**ПАСПОРТ ДОСТУПНОСТИ**  
**объекта социальной инфраструктуры (ОСИ)**  
**№ 1**

**АКТ ОБСЛЕДОВАНИЯ  
объекта социальной инфраструктуры  
К ПАСПОРТУ ДОСТУПНОСТИ ОСИ  
№ 1**

**I. Результаты обследования:**  
**1. Территории, прилегающей к зданию (участку)**  
**ФГБОУ ВО «ПИМУ» Минздрава России.**  
**Учебный корпус №3**

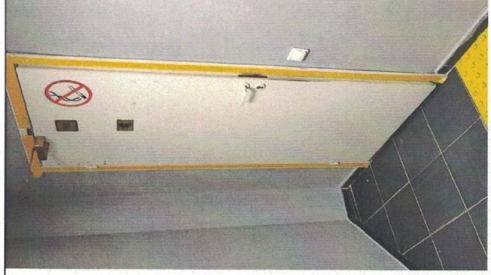
| 4.3  | Прилавочная форма обслуживания                | Есть |  <p>Фото 19</p> | <p>Высота прилавка гардероба и поста охраны не соответствует нормативным требованиям</p> | К | <p>Зона для самостоятельного разворота инвалида на кресле-коляске (на 90 - 180°) должна быть не менее 1,4 м в диаметре. Зона досягаемости (приборов, устройств и другого оборудования) – высота от пола должна быть от 0,3 до 1,4 м (при расположении сбоку от посетителя);</p> <p>- от 0,4 до 1,2 м (при фронтальном подходе).</p> <p>Высота прилавков над уровнем пола (и других мест обслуживания инвалидов на креслах-колясках) должна быть не более 0,8 м над уровнем пола.</p> | Текущий ремонт |

Фото 22

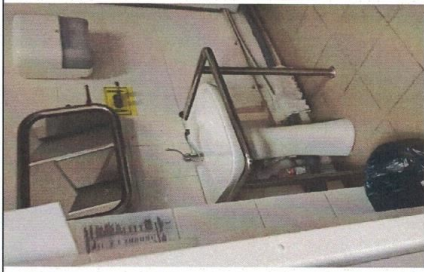
| № п/п | Наименование функционально-планировочного элемента | Наличие элемента |          | Выявленные нарушения и замечания  |                                  | Работы по адаптации объектов  |   |
|-------|--|------------------|----------|---|----------------------------------|---|---|
|       | Туалетная комната                                  |                  | Есть     | <p>Туалет для МГН расположен на 1 этаже. Это помещение мужского туалета. Входная дверь имеет ширину 0,8 м.</p> <p>Санузел расположен так, что в сторону коридора дверь открывается менее чем на 90 градусов.</p> <p>Данный туалет не доступен для людей, передвигающихся на креслах-колясках.</p> | Все                              | <p>Вариант 1. Предусмотреть для МГН отдельное универсальное помещение, в которое возможно организовать доступ (в том числе для людей на креслах-колясках).</p> <p>Вариант 2. Если нет возможности выделить и приспособить другое помещение, необходимо рядом со входом в существующий туалет (со стороны дверной ручки, на высоте 1,2 – 1,6 м) установить информационный тактильный знак «Мужской туалет» в соответствии с ГОСТ Р 52131-2019.</p> | <p>Орг. альтернативной формы обслуживания</p> <p>Индивид. решение с ТСР</p> |
